滨海新区 30-1 号地块中小企业安置园消防报警室外综合排管

项目设计答疑

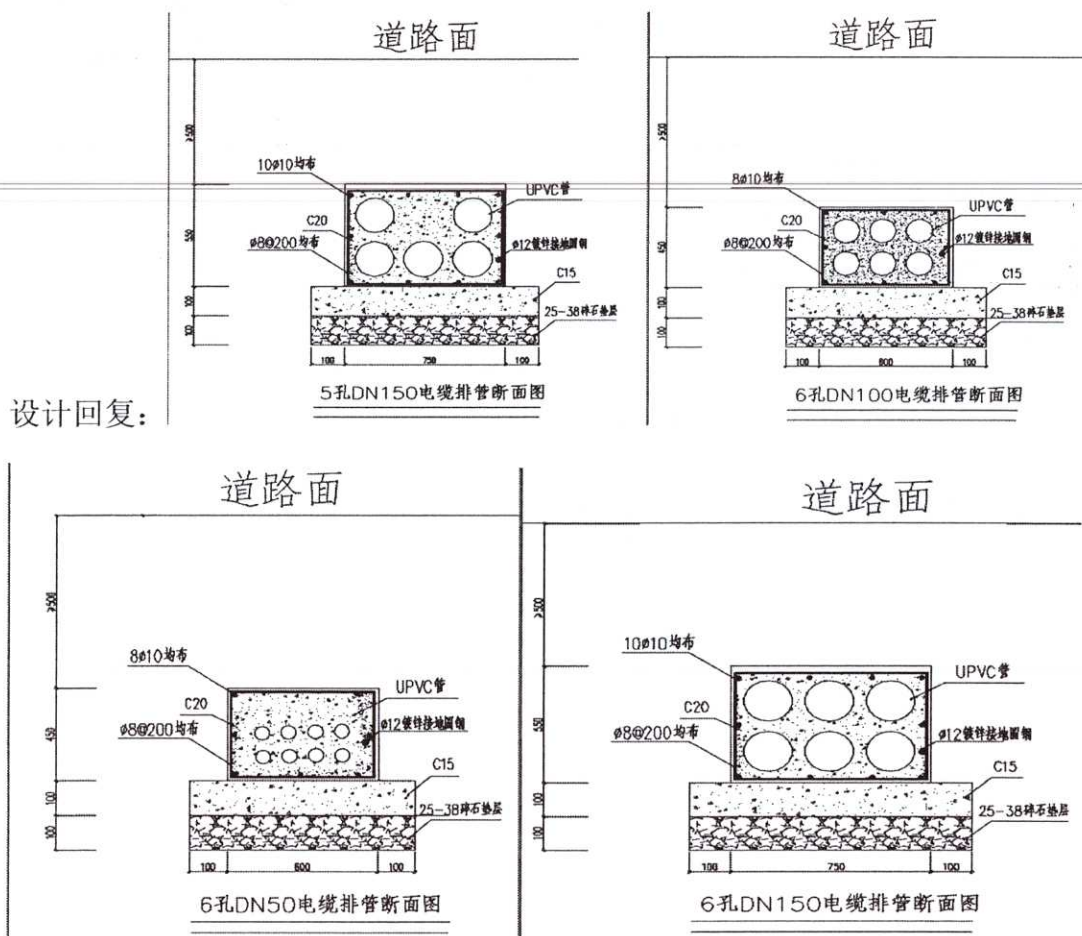
2. 预埋管件有 6 孔和 5 孔的请提供具体图纸？

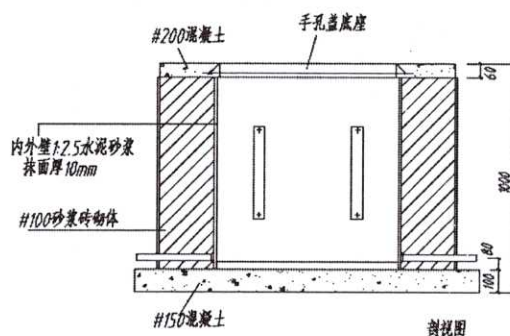
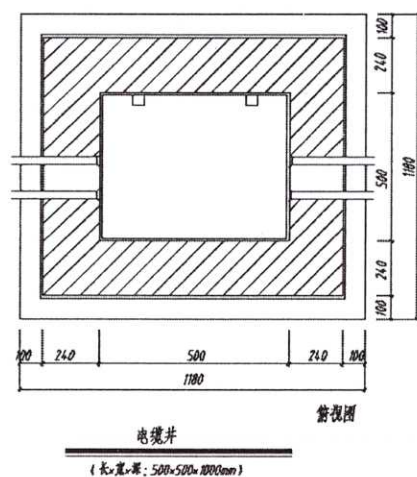
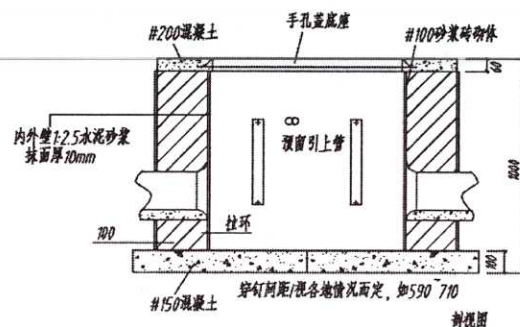
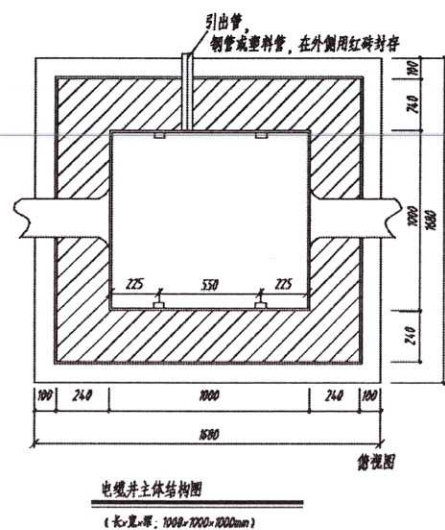
4. 请提供具体 500*500*1000 电缆井和 1000*1000*1000 电缆井的具体图纸？

设计回复：
